改善箇所説明図

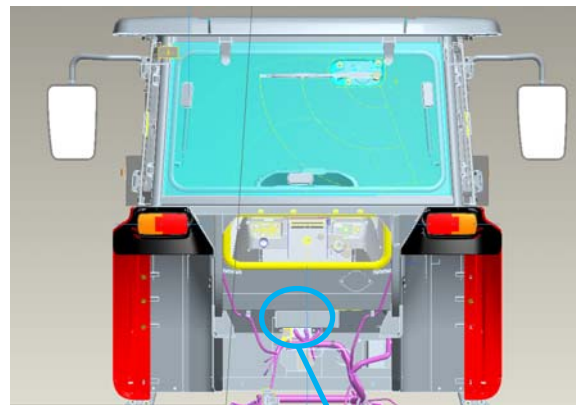
不具合発生箇所

動力伝達装置の前後進用油圧クラッチにおいて、走行制御系コントローラのプログラムが不適切なため、エンジン始動直後に後進操作を行うと、後進油圧クラッチが伝達する駆動力がブレーキ制動力を上回り停止できないおそれがある。

プログラムを書き換える
走行制御系コントローラ

全車両、走行制御系コントローラのプログラムを書き換える。
